Voetbal- en Atletiekvereniging Voorschoten '97
Sportpark Adegeest
p/a Weddeloop 6
2253 ST Voorschoten

Betreft: Herinrichtingsplan Adegeest; zienswijze t.a.v. voorstel herinrichting deel Weddeloop

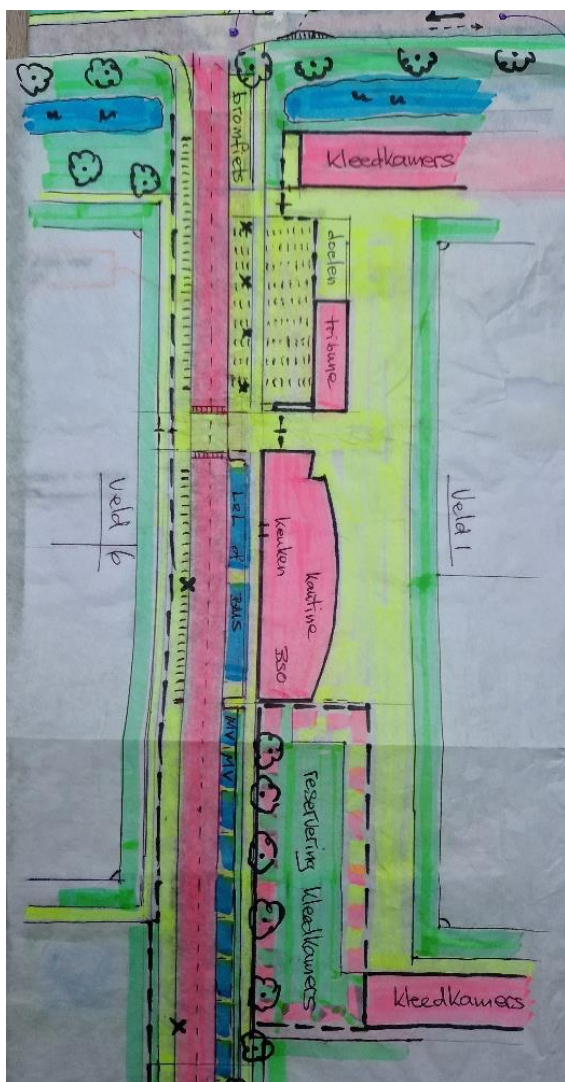
- Een vrijliggend fietspad is voorgeschreven langs de Gebiedsontsluitingswegen (GOW 50). Dat betreft in Voorschoten de T structuur Veurseweg, Leidseweg en de Wijngaardenlaan. Langs de genoemde Wijngaardenlaan ontbreekt het vrijliggend fietspad maar rijdt het langzaam verkeer mee over de parallelweg. Verder zijn vrijliggend fietspaden gewenst langs de Wijkontsluitingswegen (WOW 50) zoals langs de Van Beethovenlaan en de Adm. de Ruytersingel; dat is in Voorschoten in diverse WOW50 straten verder niet gerealiseerd. Alle overige wegen zijn Erftoegangswegen (ETW 30) waar de fiets per definitie meerrijdt met het autoverkeer. De Weddeloop is een ETW 30 met zeer lage verkeersintensiteiten. Zo'n straat leent zich prima voor gemengd verkeer of voor het realiseren van een auto-te-gast fietsstraat. Deze (feitelijke) vaststellingen zijn niet door de vertegenwoordiger van de gemeente weersproken.

- Gelet op de zeer lage (doordeweekse) verkeersintensiteiten op de Weddeloop acht Voorschoten '97 het volstrekt onjuist om voor de auto een eigen rijloper van 4,0 meter breed te realiseren op een straat die zich bij uitstek leent voor gemengd verkeer.

- In de huidige situatie rijdt het gemengde verkeer in twee richtingen over een rijloper van ca 5 meter. In het DO wordt voor twee richtingen fietsverkeer een breedte van 3,60m aangeboden, hetgeen in strijd is met het uitgangspunt 'meer ruimte voor de fiets'.

- In het DO worden fietsenstallingen verkleind en deels verplaatst naar een niet toekomst-vaste locatie, hetgeen in strijd is met het uitgangspunt 'meer ruimte voor de fiets'.

- Het in 1 richting verbieden van bromfietsverkeer (wettelijk te zien als motorrijtuigverkeer) acht Voorschoten '97 niet handhaafbaar. Zeer waarschijnlijk zal dit leiden tot onveilige situaties (meerijden met fietsverkeer? Tegen de autorichting in rijden op de rijloper?).

- Voortschrijdend inzicht leidt ertoe dat Voorschoten '97 langsparkeren in 1 richting wil faciliteren, aan de rechterzijde van het éénrichting autoverkeer. Deze parkeerstrook kan worden gebruikt voor Laden en Lossen van en naar o.a. de V'97 kantine, voor een incidentele spelersbus en voor het parkeren voor minder validen. In overleg kan worden gezien of meer parkeerplaatsen (rechterzijde; langsparkeren) gewenst zijn.

- De gemeente Voorschoten ziet het realiseren van een vrijliggend fietspad op de Weddeloop tussen de Admiraal de Ruytersingel/Van Beethovenlaan en de Velostrada als een belangrijke toegevoegde waarde voor het fietsverkeer. Voorschoten '97 beschouwt het DO op dit punt als volstrekt onvoldoende onderbouwd en als overbodige, niet gevraagde bijvangst van het DO. Er liggen namelijk al de nodige aansluitende (brede) fietspaden tussen de voetbalvelden en de golfbaan, aansluitend op de Velostrada. Bijkomend (belangrijk) punt achten wij de invloed die deze keus heeft op de herinrichting van het parkeerterrein aan de Wagnerlaan, tussen zwembad en voetbalcomplex. Dit terrein (ook fungerend als overloop gebied voor de andere sportclubs van sportpark Adegeest) kan zo niet optimaal worden ingericht voor als parkeerterrein vanwege deze extra toegevoegde functionaliteit. De vertegenwoordiger van de gemeente kon niet aangeven wat de impact qua parkeerruimte zou zijn als gevolg van de aanleg van deze fietsverbinding.

Voorschoten '97 stelt voor om op het westelijk deel van de Weddeloop gemengd verkeer toe te staan. Voor de veiligheid van fiets- en (langzaam rijdend) autoverkeer wordt voorgesteld om hier een fietsstraat te realiseren. In de wijde omgeving liggen genoeg voorbeelden hoe dat er uit zou kunnen zien (voorbeeld: Haagweg Leiden). Ter illustratie is hierna een - nader uit te werken - schetsvoorstel toegevoegd.

- Fietsstraat voor twee richtingen fiets en bromfiets; auto te gast in 1 richting; breedte 4,5 meter.
- Langsparkeren aan rechterzijde van de rijloper; aantal parkeerplaatsen nader uit te werken.
- Voldoende fietsenstalling; meer ruimte voor voetgangers of groenstroken en bomen.
- Houdt rekening met optie nieuwbouw kleedkamers Voorschoten '97
